PRIPOMIENKY

k navrhovanej činnosti EIA

RÝCHLOSTNÁ CESTA R3 | ORAVSKÝ PODZÁMOK – DOLNÝ KUBÍN – DIAĽNICA D1

Príloha B:

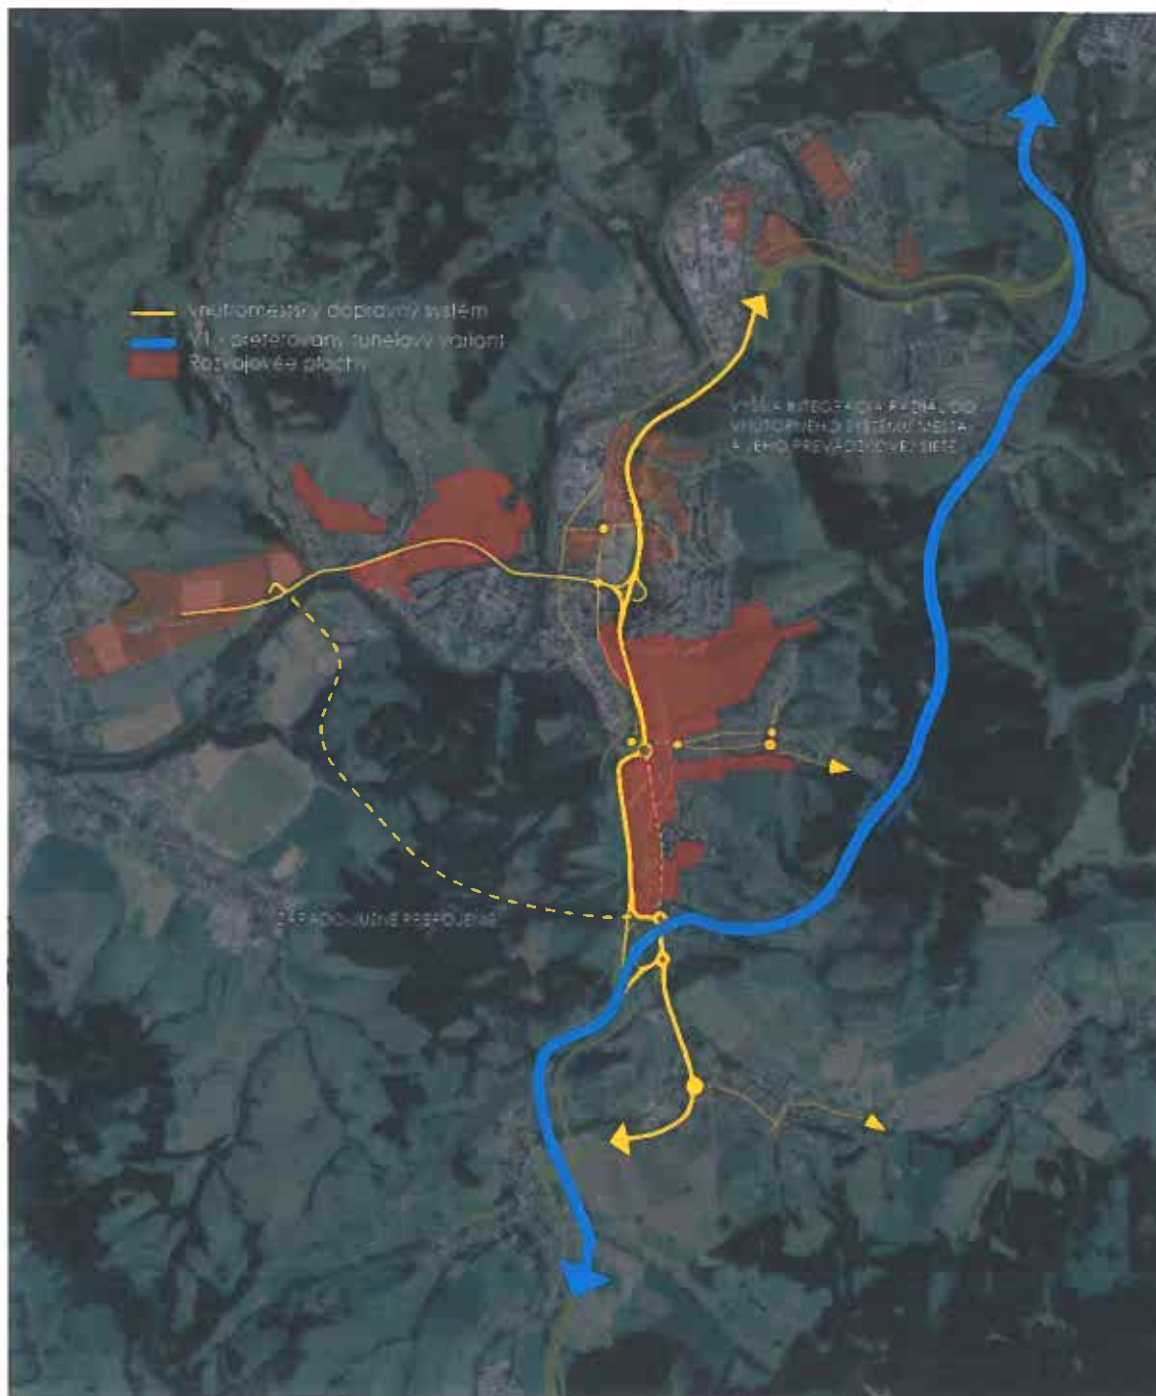
- t. Požadujem neobmedziť rozvojový potenciál mesta , a to najmä v jeho ťažiskových osiach („) – naopak, zámer by mal tieto urbanizačné aktivity podporiť a vytvoriť potenciál pre lepšiu vnútromestskú dopravnú integráciu (transformácia mestských radiál – Príloha B).
- u. **Výsledky vyplývajúce z dopravných analýz a posúdení preniesť aj do štúdií HIA a jej príloh (akustické posúdenie, rozptylová štúdia).**

Transformácia mestských radiál, ich integrácia do vnútromestského dopravného systému (ŽLTÁ) a podporenie potenciálu rozvojových a urbanizačných aktivít. (Červené plochy v zmysle ÚPN DK).

Príloha C:

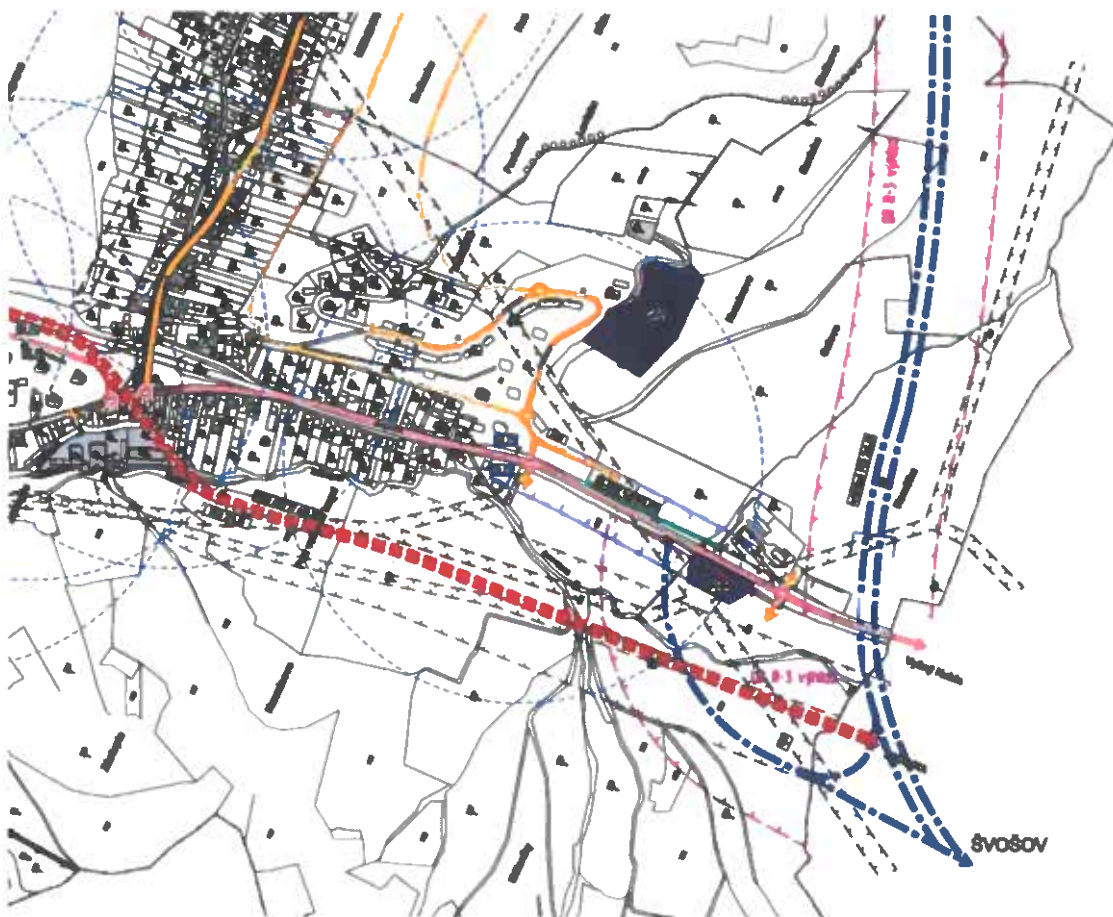
Križovatka R3 (V1-modrý) a prekládka I/59

Križovatku Medzihradné integrovať do dopravnej sústavy mesta Dolný Kubín

Riešiť úrovňovo ako stykovú a centrálne riadenú svetelnou signalizáciou.
